Dodatek č. 14 ke smlouvě o dílo

**„Snížení energetické náročnosti a modernizace
administrativního objektu Olšanská 4, Praha 3 –
realizace“**

Příloha č. 1 – Změnové listy č. 94, 100, 113, 118, 123, 128, 134 a 142

1.PP – Změna dispozic kantýna

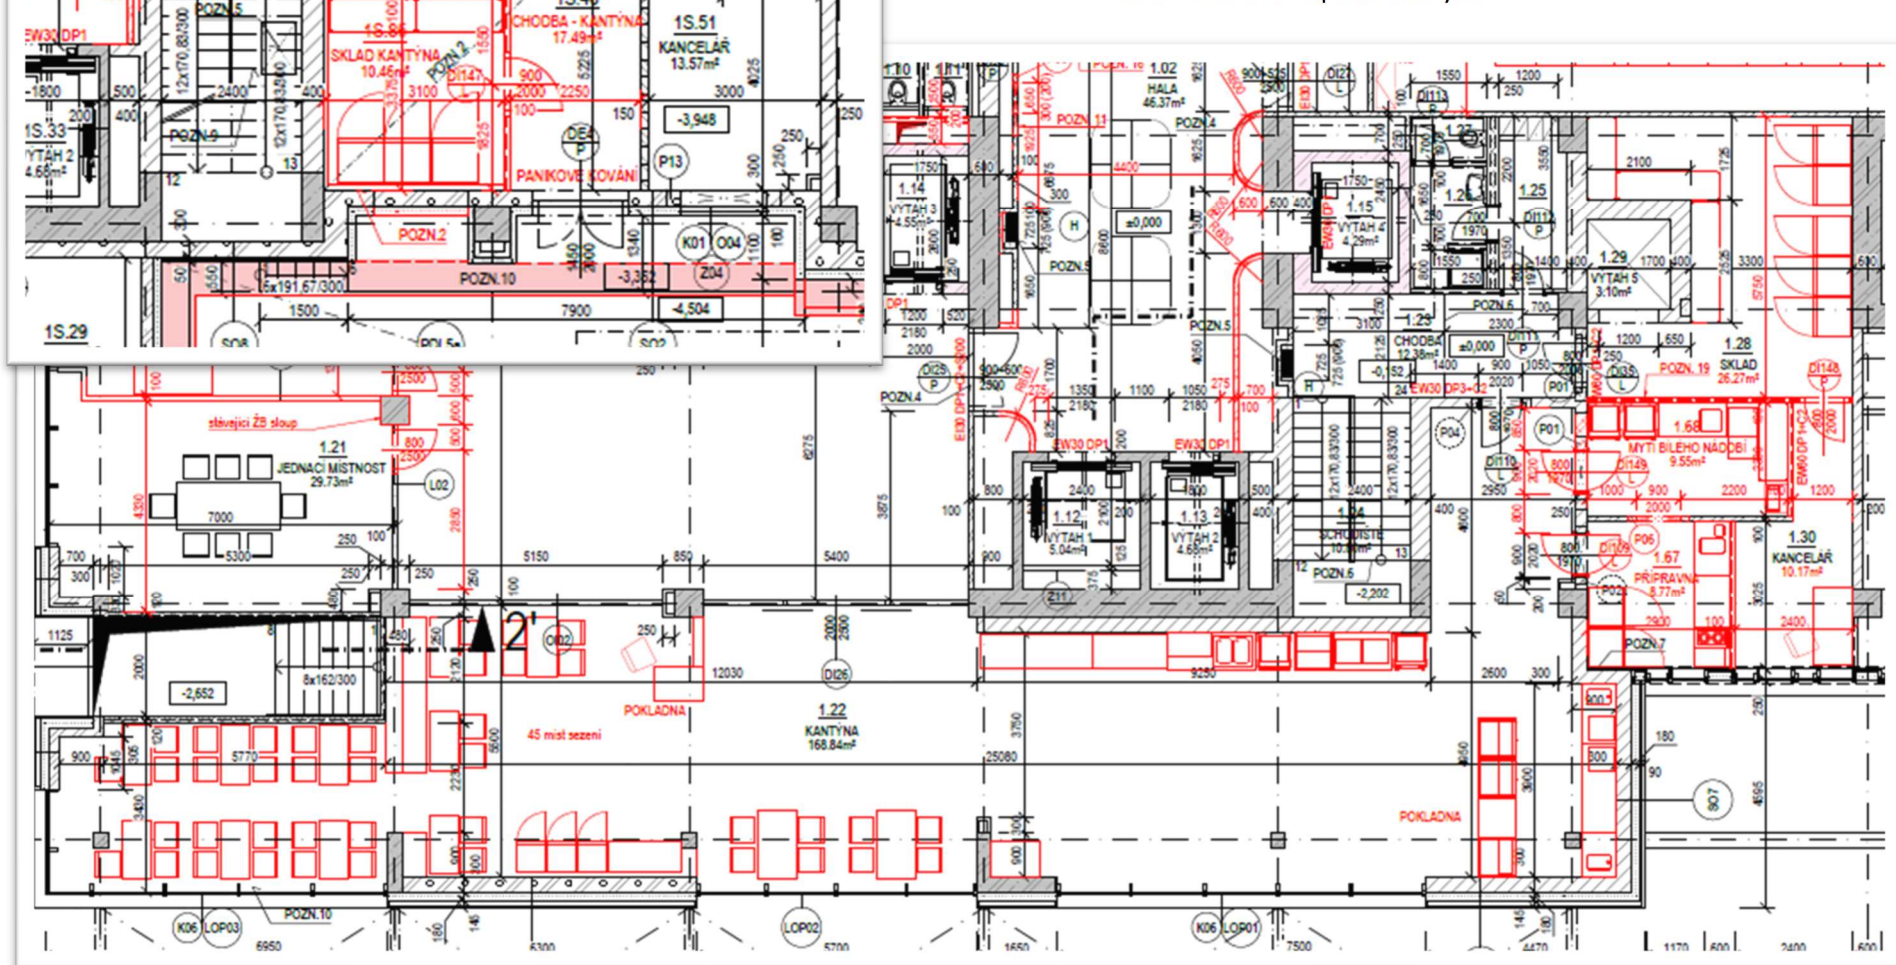
Změnový list číslo	118
Číslo akce EDS/SMVS: 114V51400-1015	
Název akce:	Snížení energetické náročnosti a modernizace administrativního objektu Olšanská 4, Praha 3 – realizace
Číslo smlouvy:	ZSMV-N-05499-56/VZ-2021
Zhotovitel:	Společnost „Olšanská 4 – OHLA ŽS & EDIKT“
Objednatel:	Zařízení služeb pro Ministerstvo vnitra, Přípotoční 300/12, 101 00 Praha 10
Datum	11.03.2025
Předmět změnového listu:	
Stavební úpravy kantýny	
Část díla dotčená změnovým listem:	
SO 2 - Modernizace administrativního objektu Olšanská	
Popis změny, popis technického řešení:	
Původní řešení dle Smlouvy o dílo:	
Dispoziční řešení dle původní PD, Příčky z pórobetonových hladkých tvárnic. Sádrová nebo vápenosádrová omítka vnitřních stropů. Bez protipožárních opatření ve VV.	
Nové řešení:	
Změna dispozic, zbudování příček z SDK, vybourání ŽB překladů a nových otvorů ve zdivu, zazdívka původních otvorů. ŽB. konstrukce stěn, stropů a sloupů budou opatřeny SDK předstěnami a podhledy pro zvýšení požární odolnosti konstrukcí na min 180 minut.

Zdůvodnění změny:	
Na základě požadavků provozovatele kantýny na optimální a bezproblémový provoz (dle zpracované PD GASTRO a z důvodů zajištění oddělení zón pro přípravu, skladování a výdej jídel, a zbudování oddělené cesty pro špinavé a čisté nádobí a suroviny, tak aby špinavé nádobí a odpadky měly svou vyhrazenou trasu, která se nekříží s cestou čistého nádobí a čerstvých surovin, bylo nutné dispozičně upravit prostor kantýny. Nové uspořádání kantýny bude lépe vyhovovat předpisům. Systém minimalizuje riziko kontaminace a zajišťuje vyšší hygienické standardy. Vzhledem ke skladování hořlavých materiálů, jako jsou oleje, tuky a papírové obaly představující zvýšené riziko požáru, dojde k zajištění odpovídajících protipožárních opatření.	
Stanovisko technického dozoru stavby:	Stanovisko projektanta stavby:
S navrženými změnami souhlasím:	S navrženými změnami souhlasím:
Vliv změny např. na výkresovou dokumentaci:

Uvedeno v aktualizaci PD - výkres M218 - b101_NS_1.PP - Půdorys 1.PP (1365x594) R_VL241127 a výkres M218 - b102_NS_1.NP - Půdorys 1.NP (1260x594) R_VL241213	
Záznamy o změně ve stavebním deníku a zápisech z kontrolních dnů:	
Ano - zaznamenáno v zápisech z kontrolního dne dle bodu č. 90/1	
Předpokládaný vliv na termín, kvalitu, cenu díla:	
Vliv na termín: NE	
Vliv na kvalitu díla: ANO, zajištění požární bezpečnosti a vyšší hygienické standardy	
Vliv na cenu: ANO	
Přípočty k ceně díla bez DPH:	228 985,72 Kč
Odpočty z ceny díla bez DPH (kladná hodnota):	13 632,07 Kč
Celkový vliv na změnu ceny díla bez DPH:	215 353,65 Kč
DPH 21%	45 224,27 Kč
Celkový vliv na změnu ceny díla včetně DPH:	260 577,92 Kč
Podpis zmocněnce Zhotovitele:	Podpis zmocněnce Objednatele:
podpis:	podpis:
Úplnost změnového listu za ZSMV zkontroloval: XXXXXXXXXX	
Datum: 11.3.2025
